BŚ.271.1.2016

Odpowiedzi na zapytania

Dotyczy przetargu nieograniczonego na wykonanie zadania: "PRZEBUDOWA ULIC: GRODZIENSKIEJ, GRANICZNEJ, POGODNEJ, WICHROWEJ, SŁONECZNEJ ORAZ REMONT UL. SPORTOWEJ W M. KUŹNICA"

Lawka z oparciem

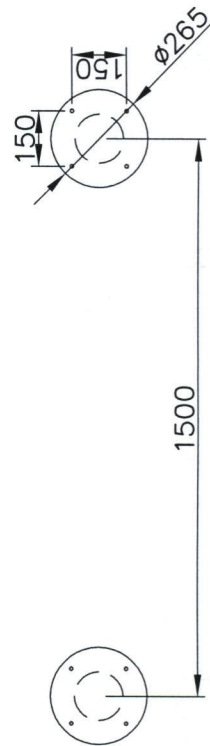
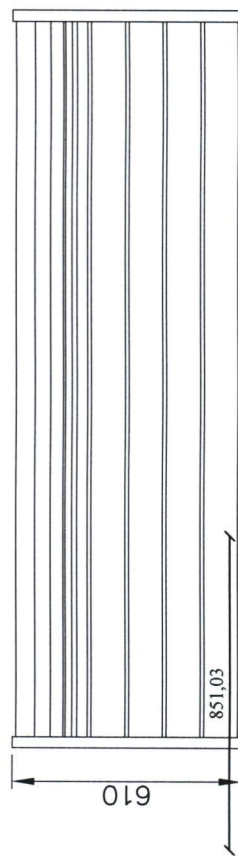
Prosimy o zamieszczenie rysunków elementów małej architektury: ławek, koszy i słupków ozdobnych z podaniem wymiarów i materiałów.

Rysunki elementów małej architektury wraz z podaniem wymiarów i materiałów zamieszczone poniżej. W przypadku ławek 3 szt. – ławka z oparciem, 4 szt. ławki bez oparcia.

Konstrukcja lawki:

- nogi: rura stalowa o średnicy \varnothing 133x4 mm,

- boki: stal gr. ok. 4 mm

- siedzisko i oparcie: deski - drewno do zastosowania zewnętrznego
